NFD発第3366号

日本核燃料開発株式会社

使用前確認申請内容の変更について

令和4年11月25日付けNFD発第3365号をもって申請した日本核燃料開発株式会社ホットラボ施設に係る使用前確認申請書の記載事項の一部を変更しましたので、核燃料物質の使用等に関する規則第2条の5第3項の規定に基づき、別紙のとおり変更の内容を説明する書類を提出いたします。

図 2.2 セル内火災警報および温度異常警報（廃棄物セル内温度監視システム）の位置

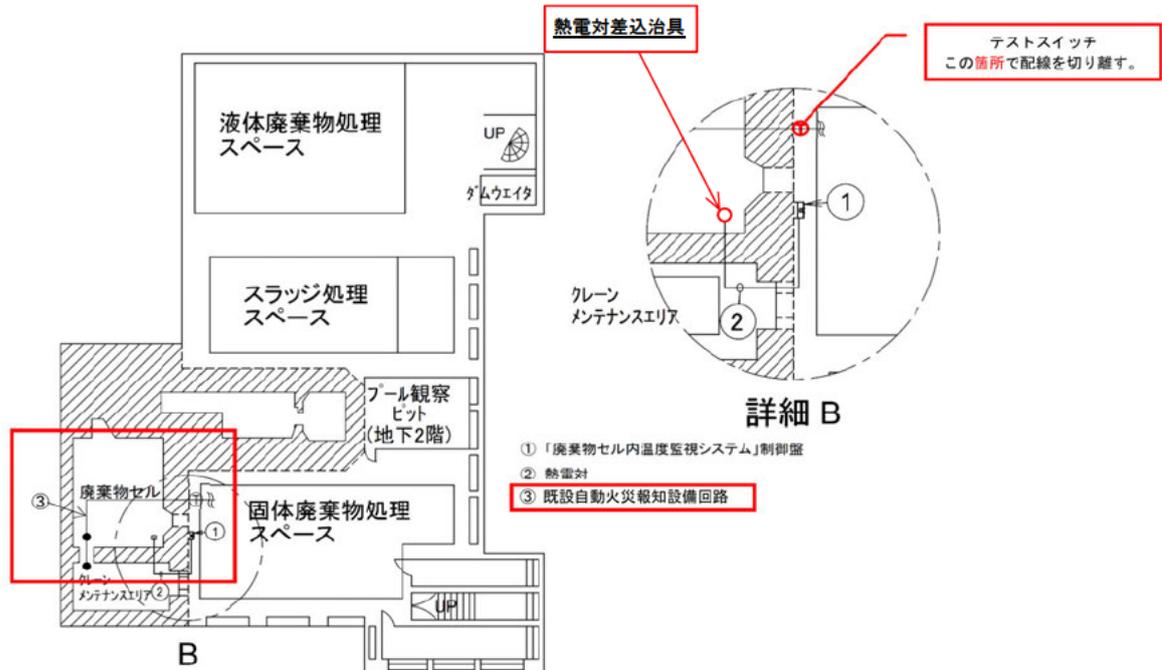
- ①セル内火災警報設備について、セル内火災警報(電源盤)、セル内火災警報(感知器配線)に変更した。
  - ②期日、場所、検査対象、検査項目を追記、訂正した。場所については、図 2.3 を追加した。
  - ③図 2.2 について、熱電対差込治具の位置が平面図で分かるように追記した。
  - ④図 2.3 について、熱電対差込治具の位置が立面図で分かるように図を追加した。

図 2.3 温度異常警報 (廃棄物セル内温度監視システム) の位置

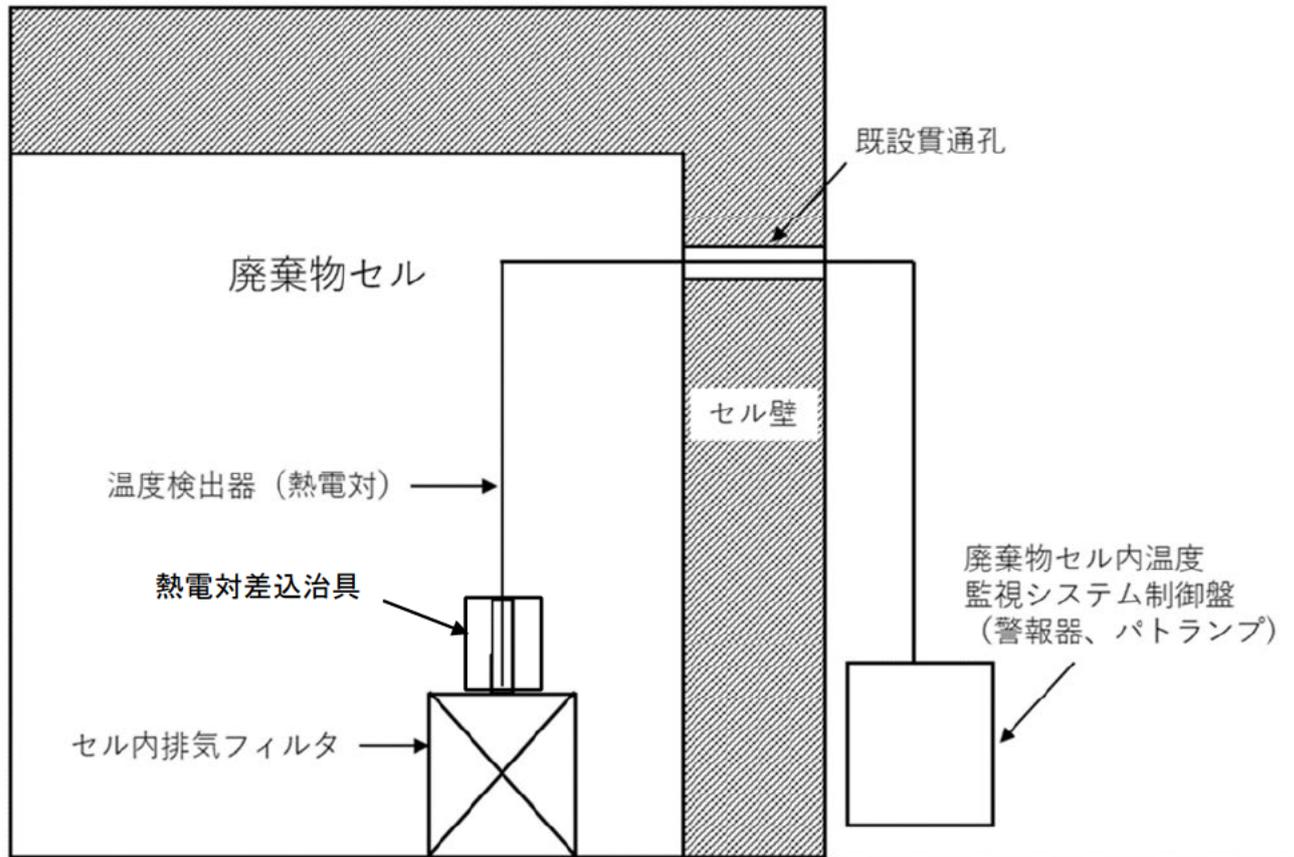
- ・ 廃棄物セル内温度監視システムの熱電対差込治具を、廃棄物セル内排気フィルタに対して図 2.3 に示す位置に設置する設計とする。
- ・ 警報器は、警報温度の設定ができ、通常使用時の警報温度設定値 55℃に設定できる設計とする。
- ・ 警報器は、計器誤差を考慮し、55±4℃で警報を発する設計とする。
- ・ 熱電対は、温度を検知する設計とする。
